島根原子力発電所 2号炉 審査資料	
資料番号	EP-031改03(説1)
提出年月日	令和2年4月24日

島根原子力発電所 2号炉

監視測定設備について (コメント回答)

令和2年4月
中国電力株式会社

モニタリング・ポストの電源構成概略図

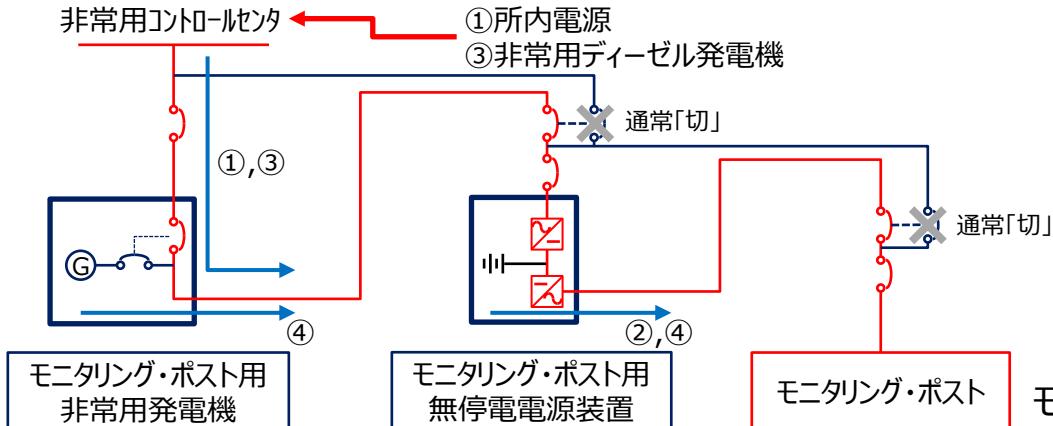
■ 指摘事項（第832回審査会合 令和2年2月6日）

- モニタリングポストへ給電する各電源について、自動起動するので手順はないとのことであるが、図面等を示して、起動順序の関係性を説明すること。

- モニタリング・ポストへ給電する各電源の起動順序・優先順位は以下のとおりとなる。

① 通常運転時

モニタリング・ポストは通常運転時、所内電源（所内電源系又は外部電源系）を、非常用コントロールセンタからモニタリング・ポスト用無停電電源装置を経由して電源供給をしている。

② 所内電源喪失直後

所内電源が喪失した場合は、モニタリング・ポスト用無停電電源装置から継続して電源供給を行う。

③ 所内電源喪失後から約10秒後

非常用ディーゼル発電機は、所内電源が喪失後自動起動し、約10秒で電源供給が開始され、モニタリング・ポスト用無停電電源装置を経由して電源供給を行う。

④ 非常用ディーゼル発電機電源供給不可時

モニタリング・ポスト用非常用発電機は、局舎受電電源喪失により自動起動し、非常用ディーゼル発電機から電源供給が出来ない場合、電源喪失から約40秒後に電源供給を行う。モニタリング・ポスト用非常用発電機の電源供給が開始されるまでの間は、モニタリング・ポスト用無停電電源装置から継続して電源供給を行う。

なお、これらの電源供給は自動起動・自動切替で行われることにより、運転員による操作は不要な設計としている。
